INFORME DE HITO DE CONTROL
Nº 4216-2024-CG/GRAP-SCC

CONTROL CONCURRENTE
MUNICIPALIDAD DISTRITAL DE TAMBURCO
TAMBURCO - ABANCAY – APURÍMAC

"EJECUCION DE LA OBRA: MEJORAMIENTO DE LA TRANSITABILIDAD VEHICULAR Y PEATONAL DE LA AV. VIRGEN DEL ROSARIO - SANTUARIO DE AMPAY, AV. ANTABAMBA BAJA - BANCAPATA, PASAJE 1, CALLE 2 Y CALLE B, DISTRITO DE TAMBURCO - ABANCAY – APURIMAC"

HITO DE CONTROL N° 1 - ESTADO SITUACIONAL A ENERO 2024, PROCESO DE EJECUCIÓN Y SEGURIDAD DE OBRA.

Recorte del Expediente Técnico entre las progresivas 0+100 a 0+160, vista en planta Plano Pp-01

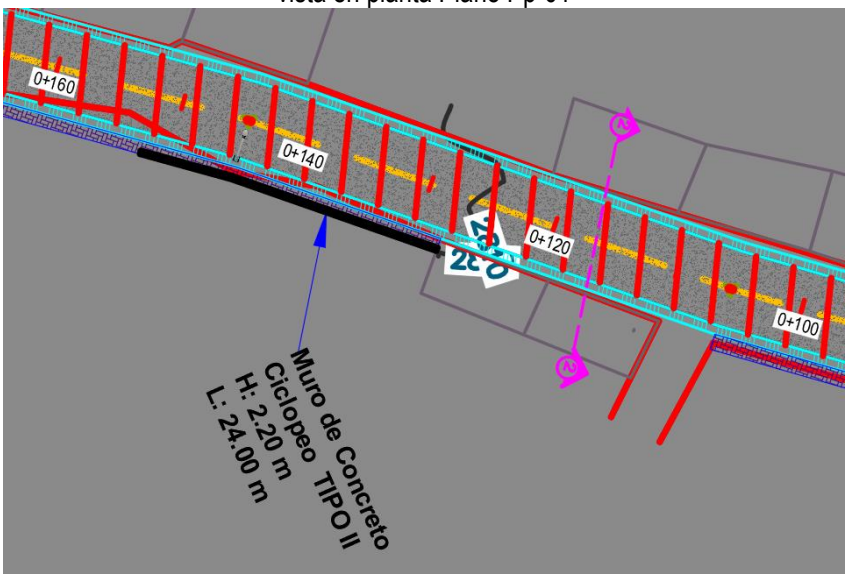
De la recopilación de información y visita realizada del 23 al 29 de febrero de 2024, se puede advertir que, en el frente de trabajo de la Av. Antabamba Baja entre las progresivas 0+110 a 0+130 y de 0+140 a 0+150 se tienen interferencias con predios privados y postes de energía (ver imágenes n.°s 1 al 4) así como, en las progresivas 0+185, 0+148, 0+073, 0+150, 0+023, en las que, existen interferencias con postes de energía eléctrica, no obstante, los responsables de la obra alcanzaron a la Comisión de Control el Oficio N°012-2024-AL-MDT de 11 de enero de 2024 presentado a ELECTRO SUR ESTE S.A.A. – APURIMAC (ver imagen n.°5), solicitando la reubicación de postes, sin embargo, hasta el fin de la ejecución del presente servicio de control, la situación persiste, aún más, no se presentó sustento documental sobre las gestiones emprendidas para resolver las interferencias con predios privados entre las progresivas 0+110 al 0+130 y 0+140 al 0+150, por lo cual se advierte la existencia de una situación adversa que podría generar el riesgo de que los trabajos queden inconclusos (no solo de pistas y veredas sino también de obras de drenaje pluvial y alcantarillado sanitario), conllevando a ampliaciones de plazo, paralizaciones y por ende, incumplimiento del plazo de ejecución y los objetivos del proyecto.

> i) Otros aspectos que podrian afectar el proceso de ejecución de obra.
> -Interferencias con postes de energia eléctrica en Av. Antabamba Baja entre las progresivas: 0+185, 0+148, 0+073, 0+150, 0+023 asi como una interferencia con predios privado 0+110 a 0+130 y de 0+140 a 0+150, sobre lo cual los responsables de obra alcanzan escaneo del Oficio N°012-2024-AL-MDT del 10 presentado el 11 de enero de 2024 a ELECTRO SUR ESTE S.A.A. - APURIMAC
